Ref.: Licitación Pública Nacional N°05/18 para contratar la construcción, del Sector C, del Módulo 1 y operación y mantenimiento del Complejo Ambiental de Mar del Plata.

LICITACIÓN PÚBLICA NACIONAL N°05/18 PARA CONTRATAR LA CONSTRUCCIÓN, DEL SECTOR C, DEL MÓDULO 1 Y OPERACIÓN Y MANTENIMIENTO DEL COMPLEJO AMBIENTAL MAR DEL PLATA

Circular N° 5

Terraplén Perimetral

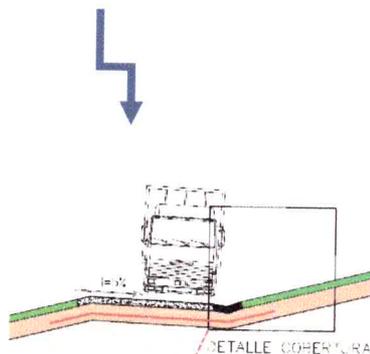
En el plano FGOMDQ- 004 / C - Ampliación Módulo 1: Sector C – Infraestructura – Detalles, se muestra el camino del terraplén principal perimetral con su respectiva capa de rodamiento, lo mismo aplica para los caminos operativos **¿Cuales son las especificaciones para dicha capa de rodamiento? ya que no es especificado en la memoria técnica.**

La capa de rodamiento para circulación en todos los caminos del módulo deberá estar conformada por una base de suelo tosca estabilizado con cal al 6% y una carpeta granular de piedra partida de granulometría 10/30, ello en espesores de 0,20 m y 0,10 m, respectivamente.

Cuneta Perimetral del Terraplén Perimetral

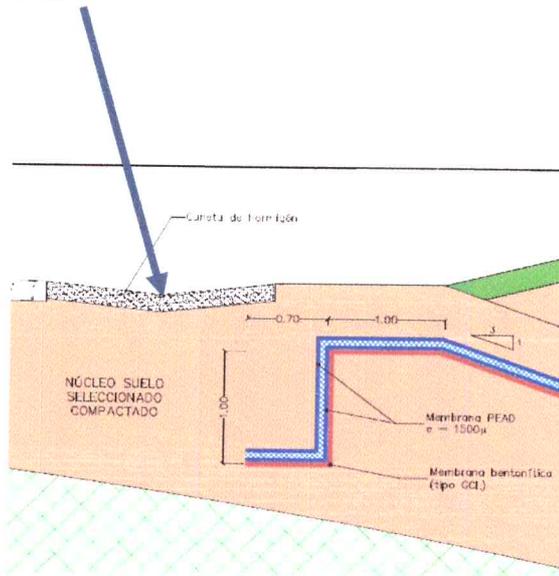
En el plano de detalle se hace referencia a la cuneta perteneciente al terraplén perimetral especificando que deberá ser de Hormigón, la memoria técnica no hace mención de la misma.

Las cunetas perimetrales se deben considerar de hormigón premoldeado?, igualmente aplica la misma pregunta para las cunetas que recorren los terraceos o caminos operativos.

El Oferente como parte de su estudio y propuesta debe evaluar las necesidades propias de las obras de desagüe en pos del adecuado escurrimiento de las aguas pluviales, pudiendo considerar el empleo de cunetas de hormigón o de otro material.

Membrana Bentonítica GCL en caminos Operativos o terracedo

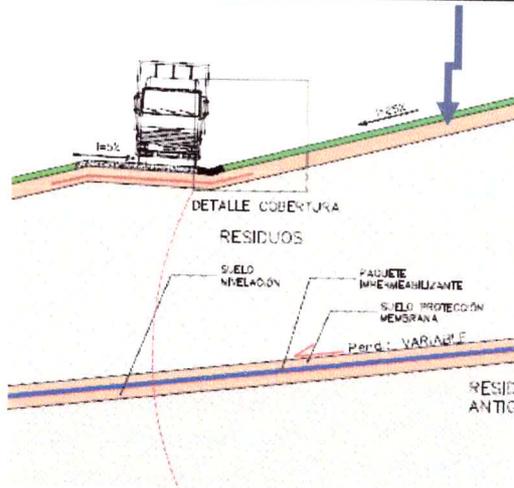
En el caso de los caminos operativos o terracedos, se indica en el plano que estarán impermeabilizados los mismos con la membrana Bentonítica GCL, la memoria técnica no lo especifica ni lo aclara, **¿Se deberán considerar ?**

Respecto a los caminos operativos sobre el módulo, estos se materializarán sobre la cobertura final del mismo, por lo que el Oferente no deberá considerar la colocación de GCL en su base.
